Vorentwurf Bebauungsplan „Windfeld Schönfeld West“ der Gemeinde Schönfeld - frühzeitige Beteiligung der Behörden und sonstigen Trägern öffentlicher Belange gemäß § 4 (1) BauGB

Unser Zeichen
2024-006247-01-OGZ

Nachfrage zum Bebauungsplan „Windfeld Schönfeld West“ der Gemeinde Schönfeld

Berechnungsverfahren zur Ermittlung der Nachlaufströmung einer Windkraftanlage gemäß DIN EN 50341-2-4

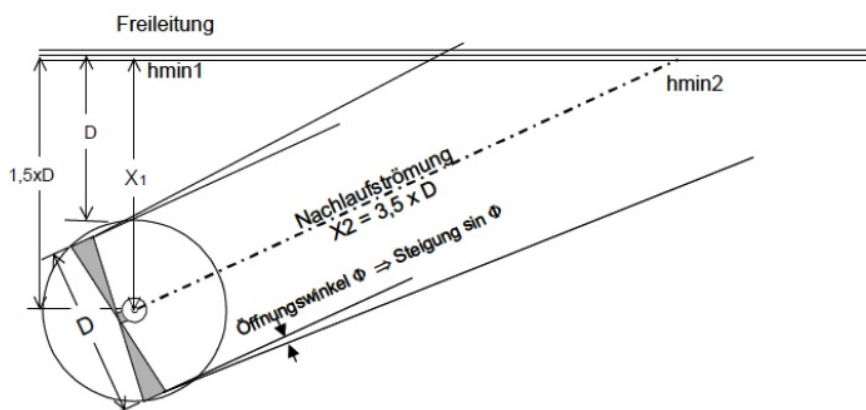
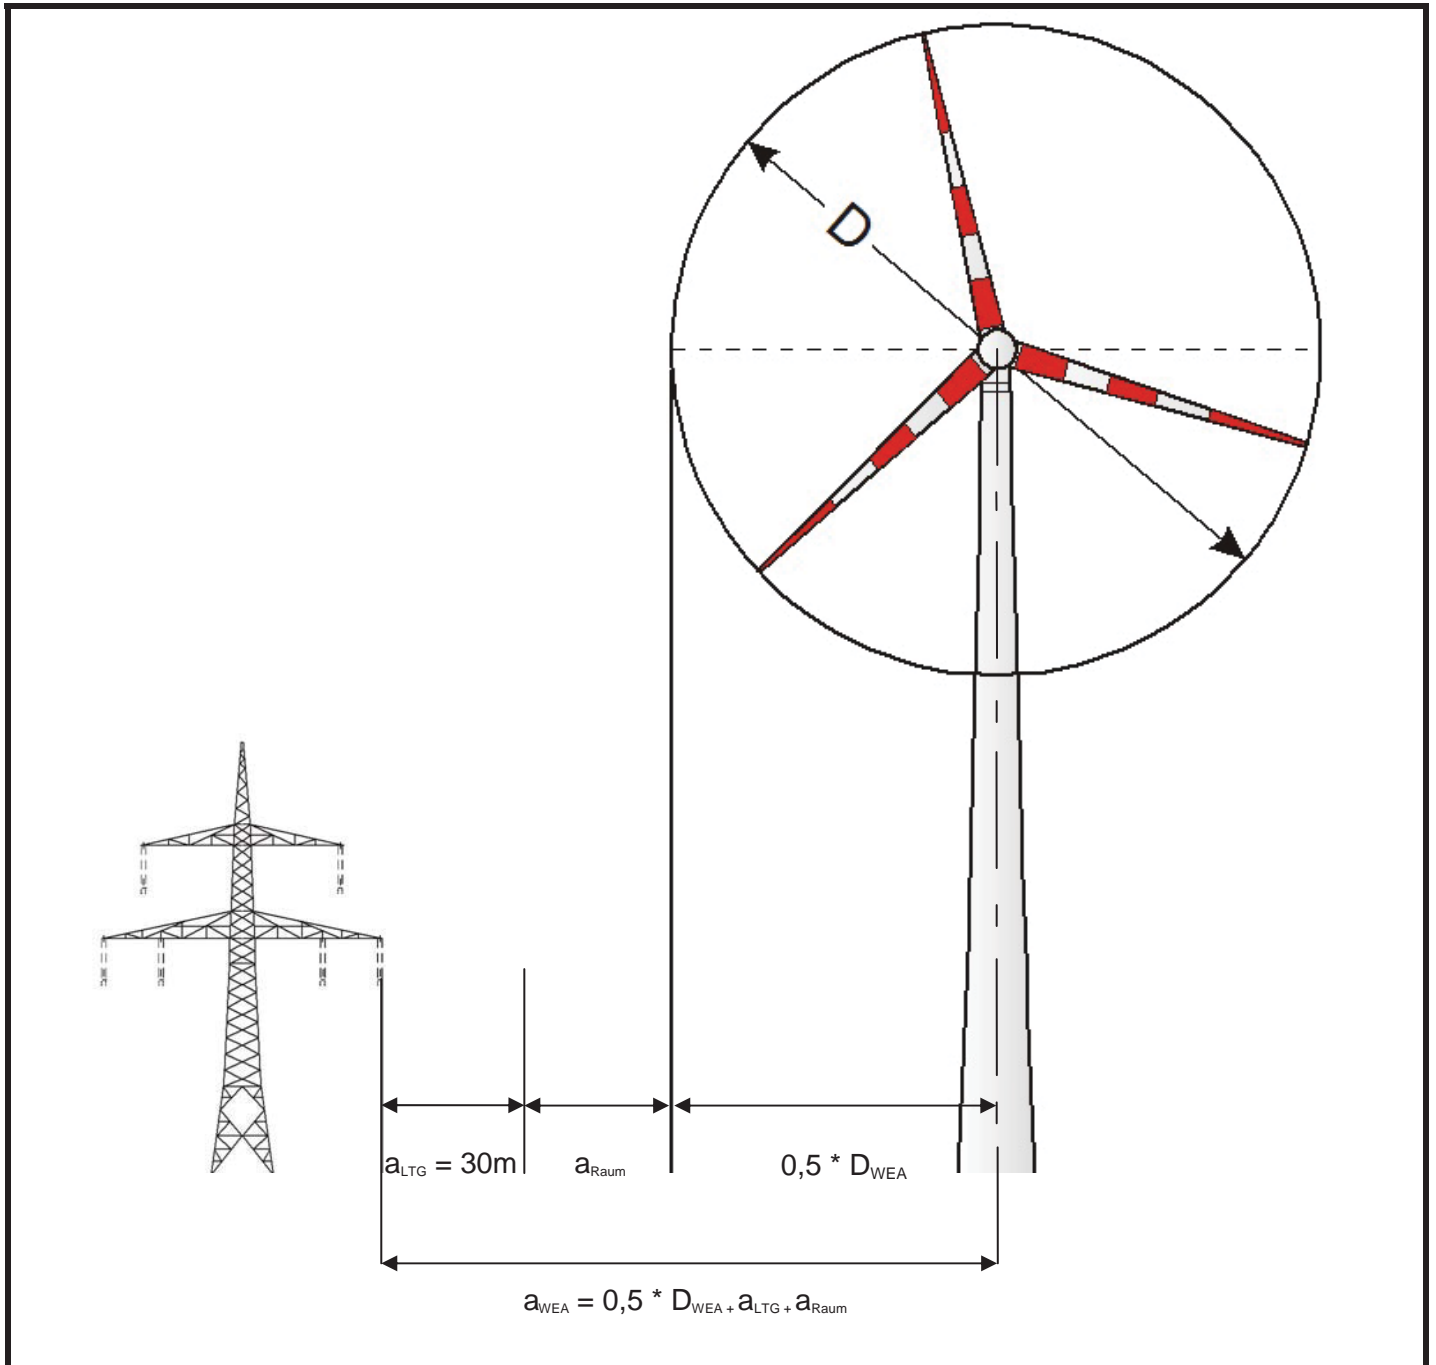
Für die Einordnung von Windkraftanlagen gelten die Abstandsbestimmungen der DIN EN 50341-2-4. Für Windenergieanlagen mit einem geringeren Abstand als $3 \times D$ sind Untersuchungen (Berechnung) zum Nachweis der Nachlaufströmung von Windenergieanlagen entsprechend der DIN EN 50341-2-4, Punkt 5.9.3 DE.2.2. erforderlich. Der Vorhabenträger hat diesen Nachweis im Rahmen des BImSch-Verfahrens zu erbringen und beim Netzbetreiber einzureichen, ggf. wird hierdurch die Notwendigkeit von Schwingungsschutzmaßnahmen begründet (siehe hierzu Anlage 1_Berechnungsverfahren zur Ermittlung der Nachlaufströmung).

Bedingung:

$h_{min1} > h_{FL}$

$h_{min2} > h_{FL}$
